11月4日 宇治公民館で行われました意見交換会でお伝えできなかった内容を送りますので、ご検討ください。

改修計画のデザインについて

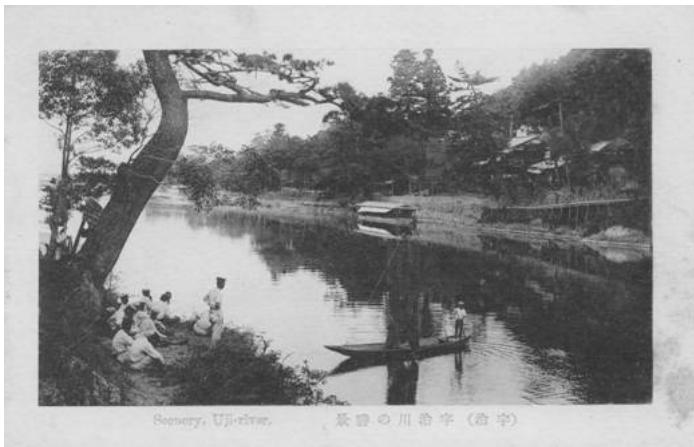
- ・石を使う場合でも、単に自然の石を使うだけでなく、下記の配慮が必要。

溪谷部では自然の岩肌や大きな岩を特徴とし

塔の島付近では中流域にある玉石の堆積があり

その中間部分では上記の混合を演出する
